Контрольная форма обследования доступности приоритетных объектов и услуг социальной инфраструктурыдля инвалидов и других МГН.

Наименование объекта:Муниципальное бюджетное образовательное учреждение «Основная общеобразовательная школа № 21»
Адрес: 652805 РФ, Кемеровская обл., город Осинники, ул., Вокзальная 13
Дата обследования: 01.04.2022г.

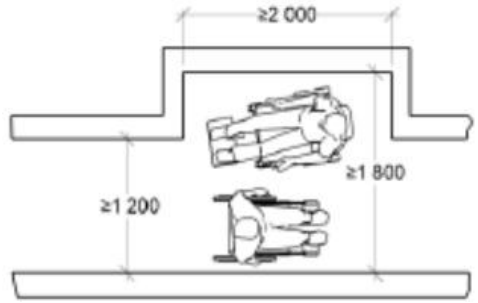
п/п	Элемент доступности для инвалидов: к-колясочников; о-опорников; с-по зрению; г-по слуху; у-по ментальности	Метод обследования	Параметр доступности	Выявленные отклонения(фотография барьера + результаты измерение + краткое описание результата осмотра).	Возможные решения
1.7.	Ширина доступного маршрута движения не менее 1,2 м. (при этом через каждые 25 м организация «карманов») **К, О -** Ширина доступного маршрута более чем 1,2 метра	Измерение

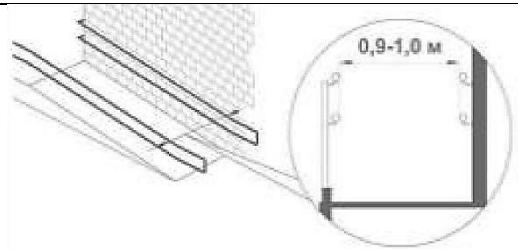
1.15.	Ширину между поручнями пандуса при одностороннем движении не менее 0,9-1,0м. В остальных случаях – по ширине пандуса соответствует ширине полосы движения. Поручни в этом случае принимать по ширине пандуса **К** - Отсутствие возможности проектного решения, в связи с расположением главного входа в здание	Измерение:

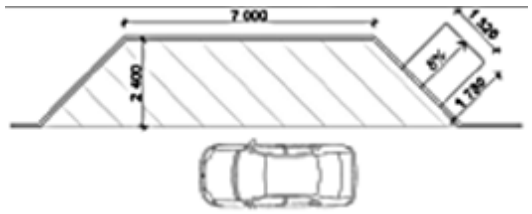
1.19	Из всех доступных мест, по крайней мере, есть хоть одно доступное для микроавтобуса? **К - Доступно**	Осмотр			
1.20	Доступные места для автомашин, салоны которых приспособлены для инвалидов на креслах-колясках имеют: - Не имеют боковые подходы шириной не менее 2,4 м **К**	Измерение

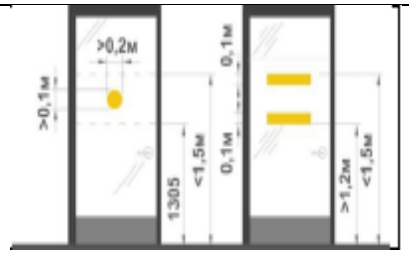
-
2.7	Контрастная маркировка на прозрачных полотнах дверей не менее высотой 0,1 м, шириной не менее 0,2 м, Высота от поверхности пути на уровне не ниже 1,2 м, не выше 1,5 м - не имеется	Измерение Измерение

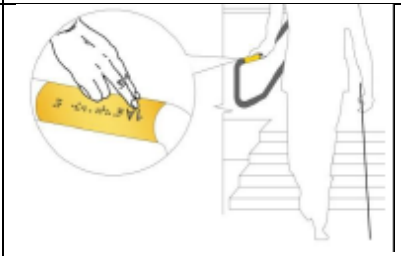
3.11	На верхней или боковой, внешней по отношению к маршу, поверхности поручней перил должны предусматриваться рельефные обозначения этажей, а также предупредительные полосы об окончании перил. – Не предусмотрены	Осмотр

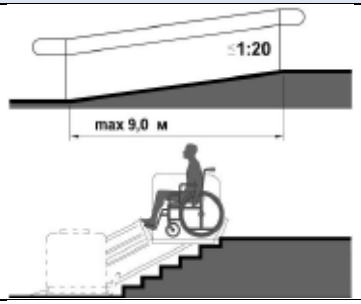
3.12	При перепаде высот пола в здании или сооружении следует предусматривать лестницы, пандусы или подъемные устройства, доступные для МГН - Отсутствует, в связи невозможностью предоставления образовательных услуг К в учреждении	Осмотр
